CTP Architectes Ordre des Architectes LR° S01312										
COMPTE RENDU N° 27							OPR : Cf. EXE8			PV
Date de la visite :							Jeudi 28/09/2023			27
P1	Maître d'ouvrage : PALAVAS-LES-FLOTS									00
Adresse : 16 Boulevard Maréchal Joffre 34250 PALAVAS-LES-FLOTS										
Opération : REHABILITATION DE LA CAPITAINERIE Adresse : Port de plaisance de Palavas-les-Flots Marché n° : 23POR01										
Maîtrise d'Ouvrage :										
		MAIL	TELEPHONE	* Diffusion						
Représenté par,		Mr Rolland	dgs@palavaslesflots.com	06 48 54 88 62	x					
Dir.° Services Techniques :		M. Pagel Grechi	directeur.port@palavaslesflots.com	06 22 56 83 26	x					
AMO :		Mr Gallego	c-energia@orange.fr	06 11 02 37 79	x					
Maître de Port :		Mr Merles	maitredeport1@palavaslesflots.com	06 09 27 31 87	x					
Service Finances :		Mme Roux	finances1.CarolineROUX@palavaslesflots.com		x					
Service Marché :		Mme Reynes	marches.publics@palavaslesflots.com		x

SYNTHESE Marchés n° 21POR06 & n°23POR01

[Photo 02] ►

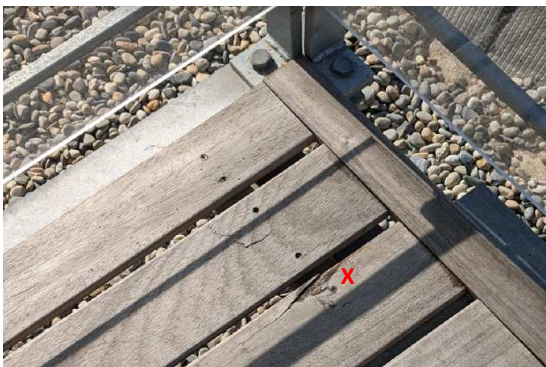
N°	Localisation	TBM Construction	DATE LIMITE
1	Coursive R+2 Porche	Dans le cadre de l'intervention de GPA, corriger le défaut d'alignement de la dernière lame fixation d'un appui dans le tube métallique [Cf. Photo 02].	06/10/2023
2	Terrasse bureau R+2	Dans le cadre de GPA prolongé, Remplacer la lame abîmée [Cf. Photo 03].	
3	Ensemble escalier métallique	Dans le cadre d'une déclaration de sinistre à l'assurance de la commune, remplacer des marches d'escalier endommagées [x17] / [Cf. Photo 04].

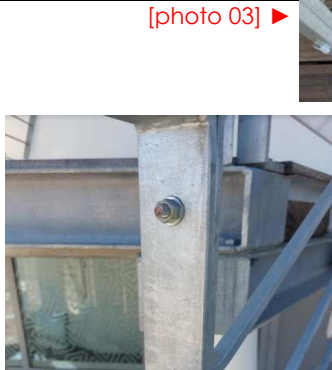
N°	Localisation	CMA	DATE LIMITE
1	Sous Palier R+1	Dans le cadre GPA , reprendre la finition peinture avec mise en place des rondelles. [Cf. photos 01 & 02].	06/10/2023
[photo 01] ►  [photo 02] ►
